标题：数字 ASI 和 ALTI 软件升级		
AG-SIL-2018-01-B-EN		适用分类：
适用性		A — 强制性
旋翼机类型与型号： 安装了数字 ASI（软件版本 2.16 及更早版本）和 ALTI（软件版本 2.12 及更早版本）的任何旋翼机类型	受影响的公司数量： 安装了数字 ASI（软件版本 2.16 及更早版本）和 ALTI（软件版本 2.12 及更早版本）的任何旋翼机类型	B — 推荐性 C — 选择性
此问题及后续问题请参考维护保养手册。		见 AutoGyro 网站
此表是 AutoGyro GmbH 针对产品使用中发现问题需要进行遏制或采取纠正措施的回复或作为旋翼机改装公司的服务信息。要寻求帮助，请致电 AutoGyro 49(0)5121 88056-00，或发电子邮件到 airworthiness@auto-gyro.com 。

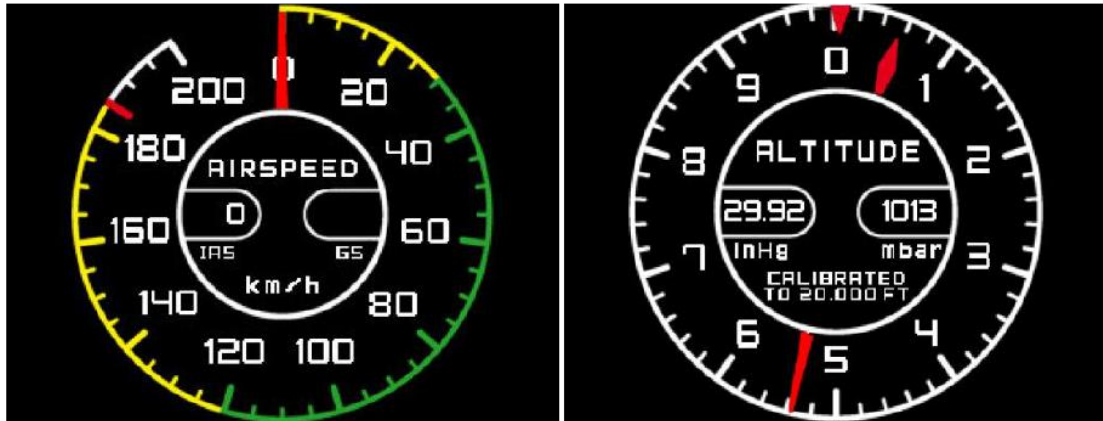
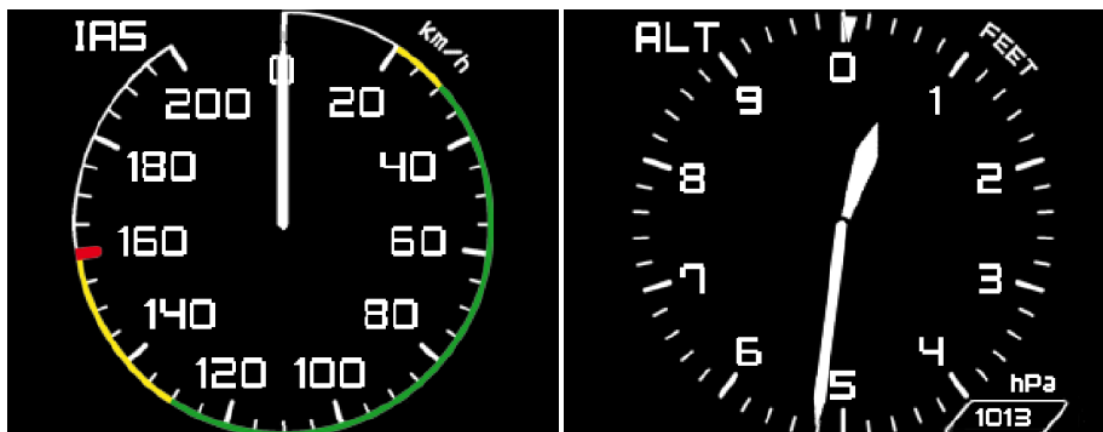
AutoGyro 听取市场上对仪表显示外观和设备可靠性的反馈意见。公司决定向用户提供升级服务，让仪表装置在不同的光线条件下更容易阅读，提高操作的可靠性。

具有以下显示设备的，可以把软件升级到 2.17 版本。

原仪表显示

新仪表显示
